航道通告

莞航道告〔2019〕22号

东莞航道事务中心关于调整倒运海水道 海湾油库码头上游河段航标的通告

倒运海水道-海湾码头河段调整后航标配布示意图

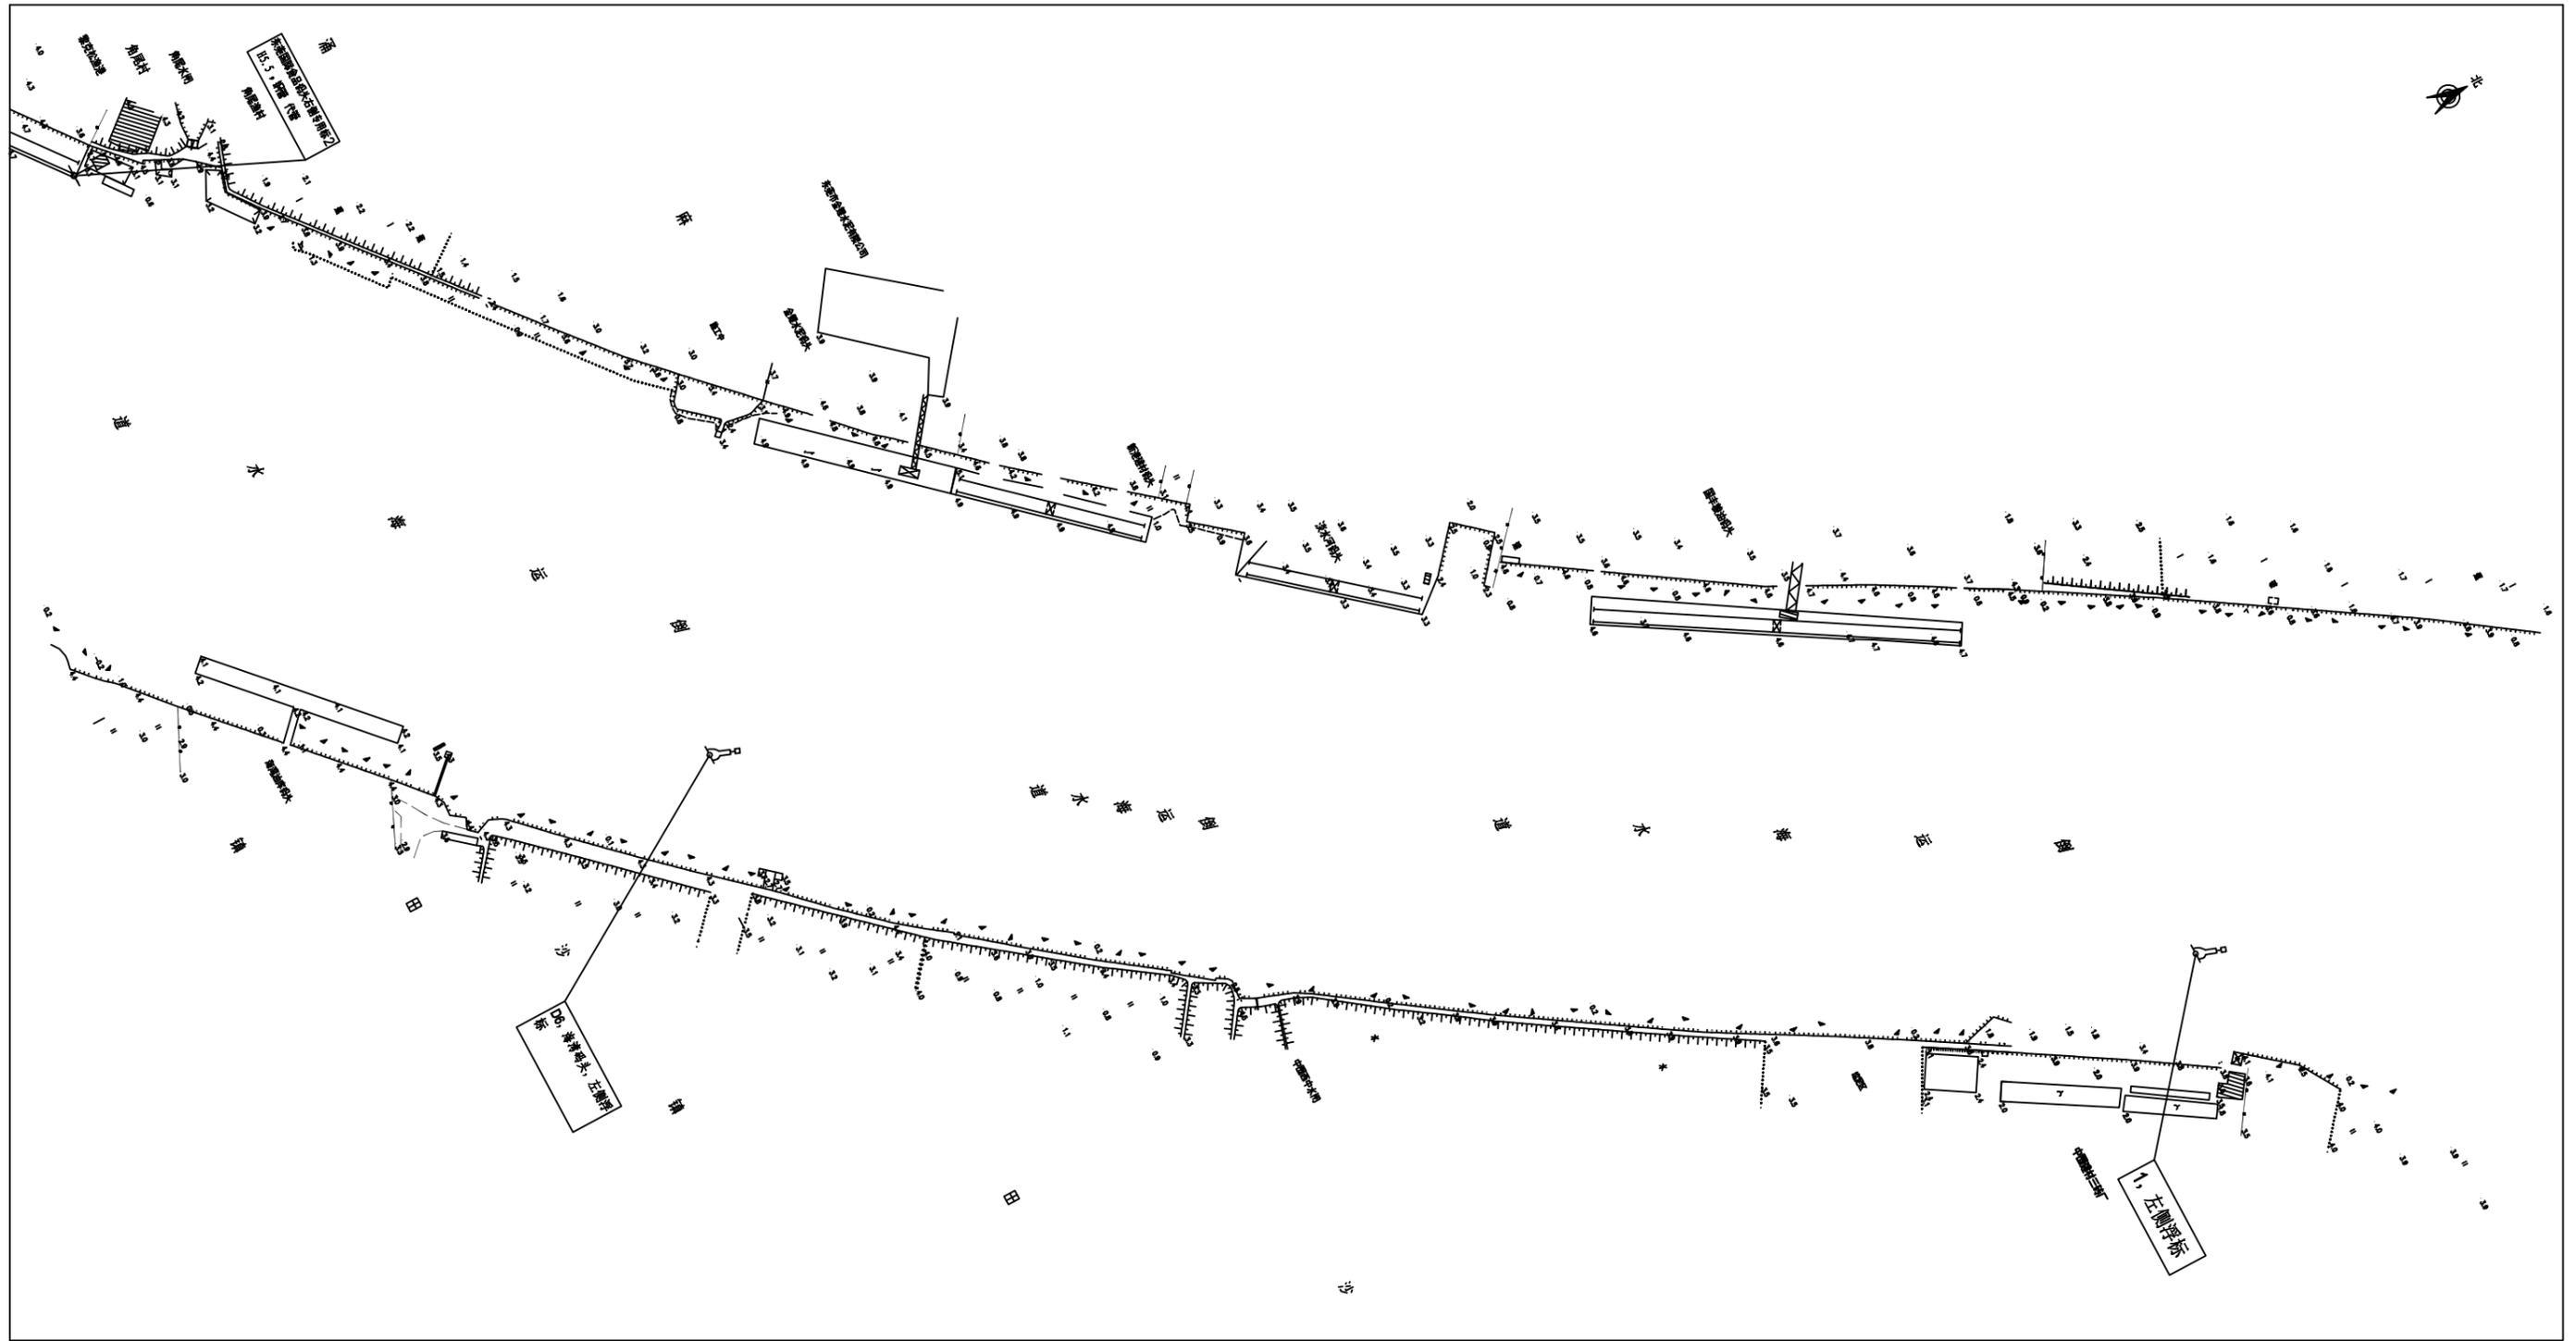
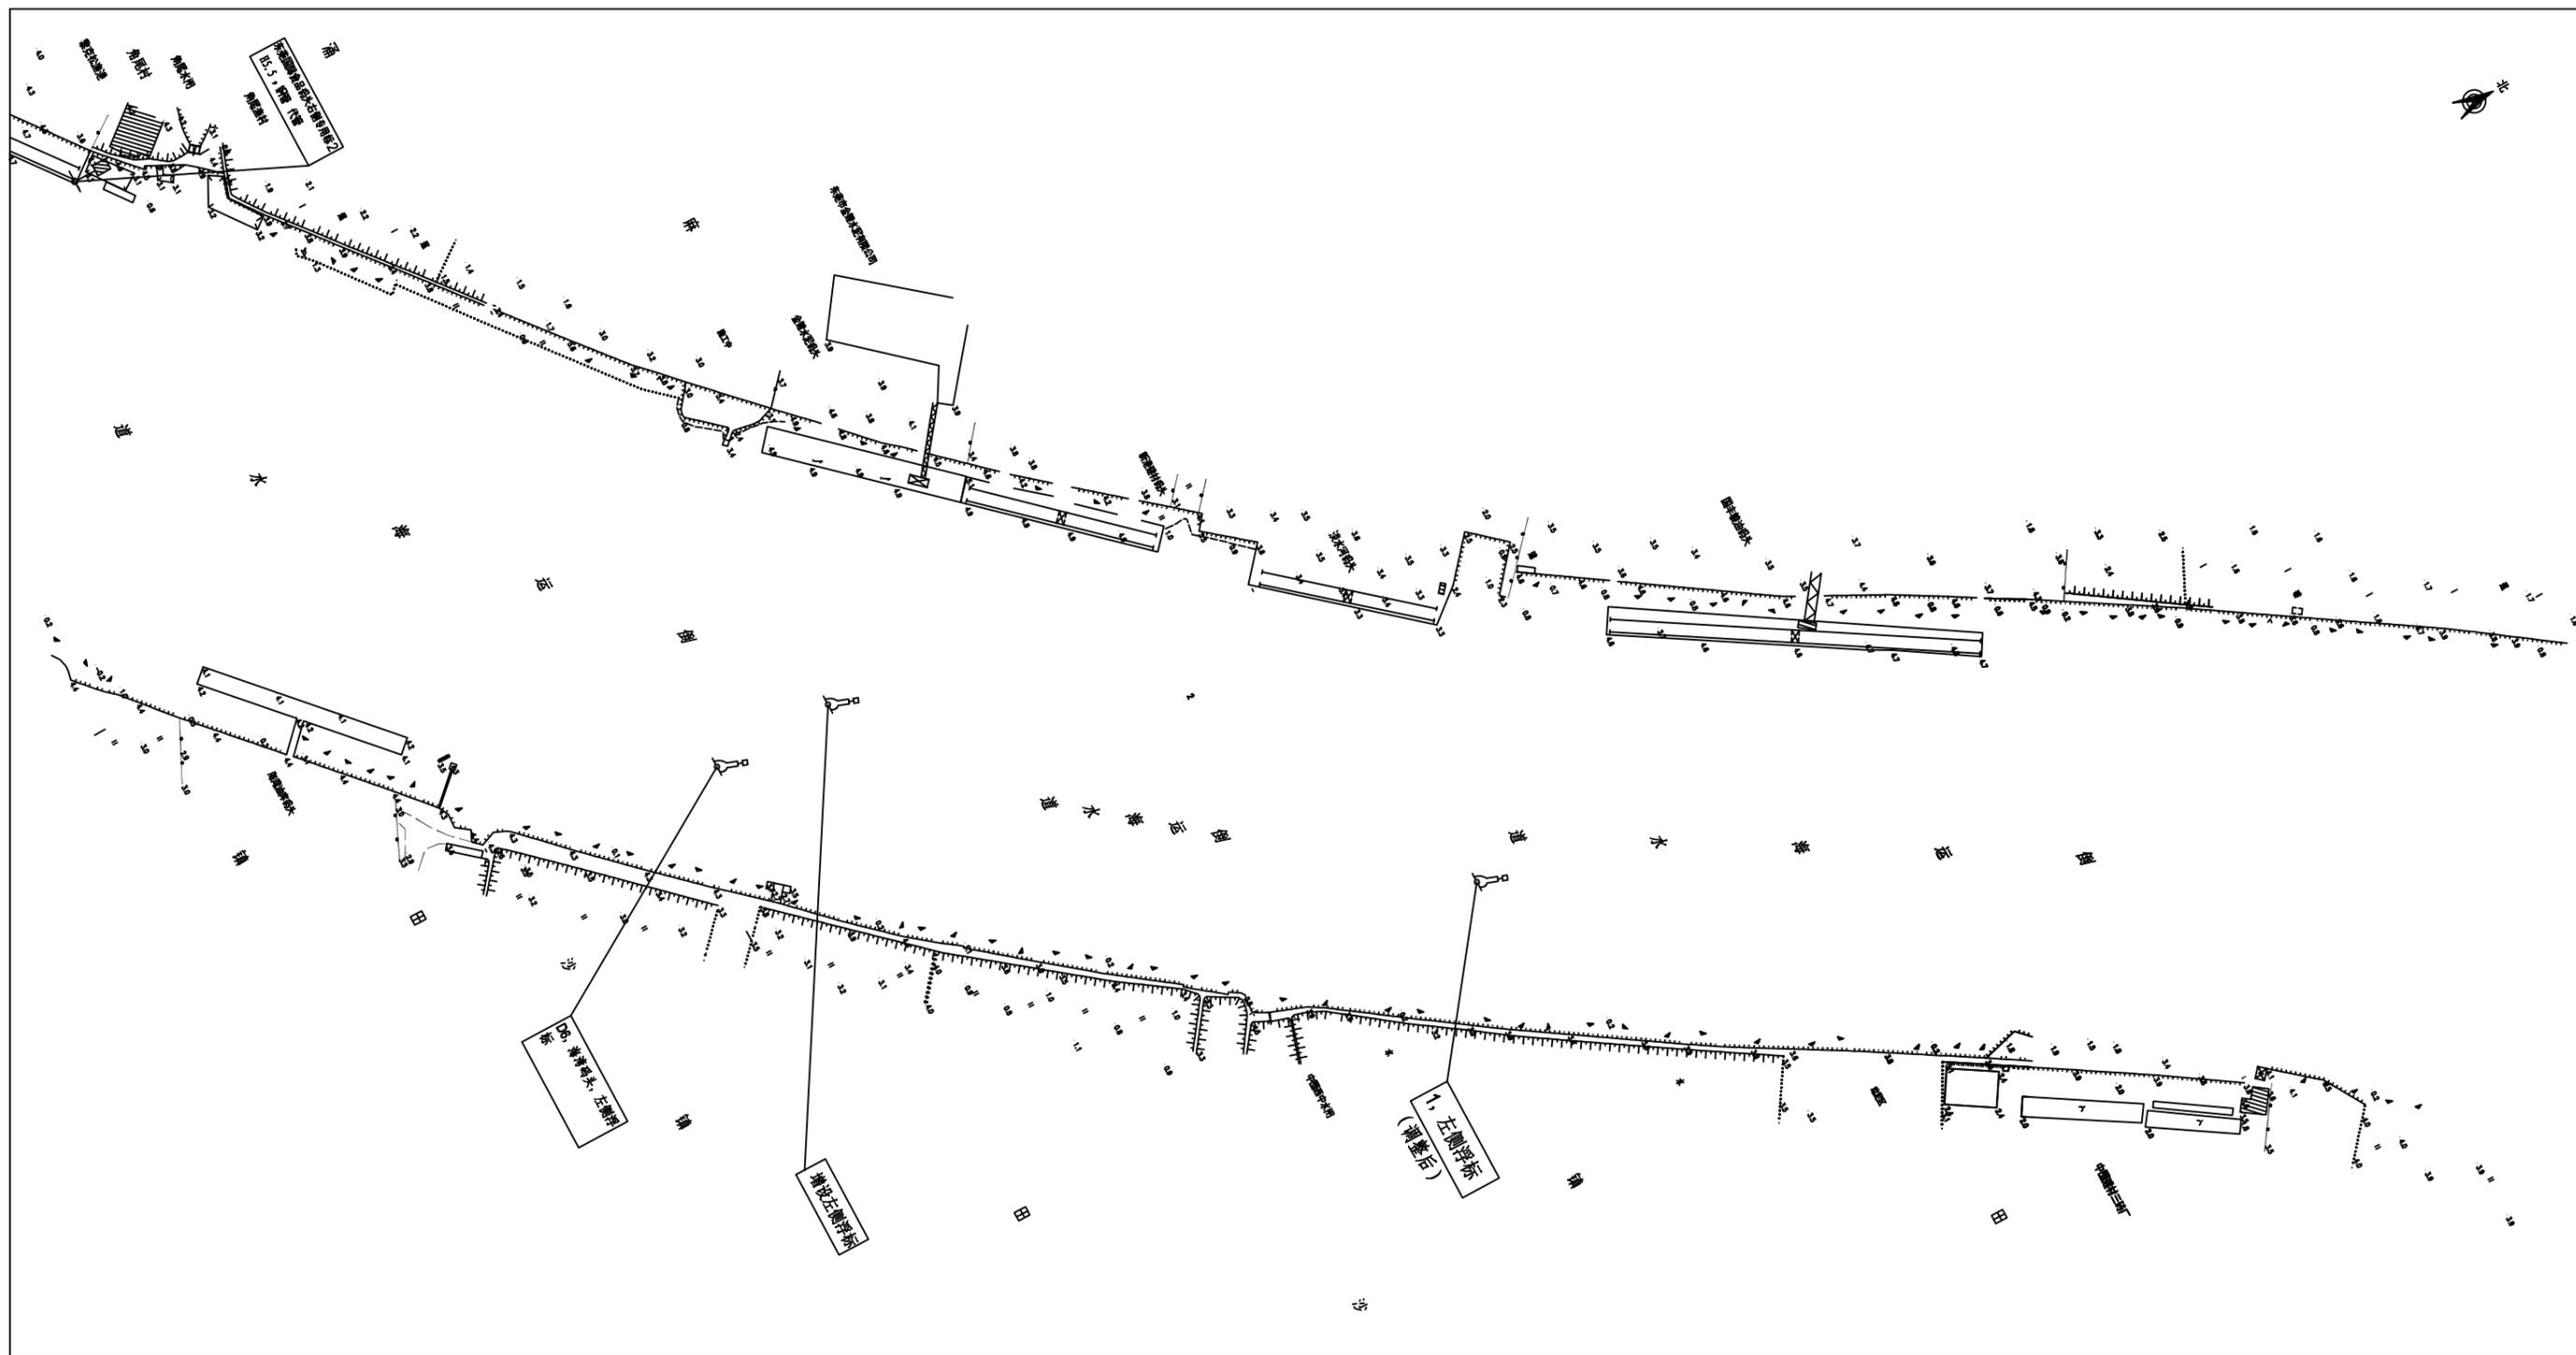
因倒运海水道海湾油库码头上游河段左侧水域出浅，拟对该河段相关浮标进行调整。为保障该河段航道安全畅通，现将有关事项通告如下：

（三）航标位置调整情况：在倒运海水道D6浮标上游约100米处增设1座左侧浮标，将倒运海水道1#左侧浮标往下游调整约600米。

（一）航标类型：HF1.5-D1型黑色钢质浮鼓。

（二）航标灯质：单闪绿光，周期4秒（0.5+3.5）。
